ENQUÊTE PUBLIQUE

RELATIVE AU DECLASSEMENT DES VOIES DU DOMAINE PUBLIC

SUR LE SECTEUR KERFREHOUR - CHATAIGNERAIE

RAPPORT ET AVIS

Panneau d'exposition publique

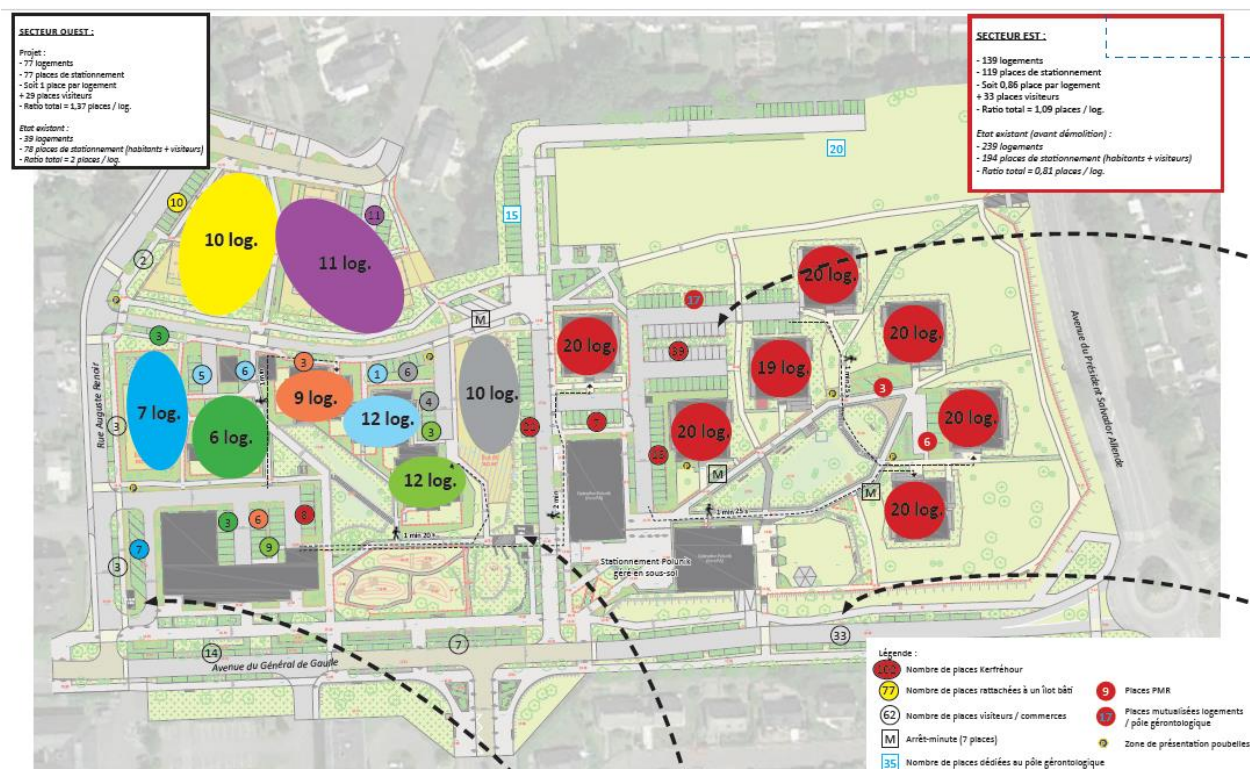
Je constate sur ce plan que 8 places sont situées dans le quartier de la Châtaigneraie, près du pôle de santé, 17 places seront mutualisées avec le futur pôle gérontologique et que les 33 places visiteurs seront situées le long de l'avenue du Général De Gaulle.

Q3 - Comment expliquez-vous l'emplacement des 8 places réservées à priori aux résidents de Kerfrehour situées à proximité du pôle médical à la Châtaigneraie ?

Q4- Comment envisagez-vous la mutualisation des places de stationnement avec le pôle gérontologique ? Les heures de visites ne risquent-elles pas de coïncider avec le stationnement des riverains (notamment le week-end ?)

Q7 - Le déclassement de la parcelle 1030 va entraîner la suppression des garages qu'elle dessert qui seront remplacés par des logements. Le plan de l'exposition publique prévoit le stationnement dédié à ces futurs logements au plus près de la résidence Espacil, éloignant ainsi les résidents Espacil de leur lieu de stationnement. Là encore, ne craignez-vous pas les conflits de voisinage ?

Le plan proposé est un plan de principe : les habitants de Kerfrehour pourront par conséquent se garer librement sur les places rouges, grises, violettes ou vertes, oranges, bleues, jaunes. Pour mémoire, ces places seront situées à moins d'une minute pour les logements les plus proches et en moyenne à moins d'1,5 minute.

Les couleurs présentées sur le plan le sont de façon optimale et logique, mais une autre logique pourrait prévaloir à l'usage de ces stationnements par les habitants des logements Espacil comme des habitants des futurs logements.
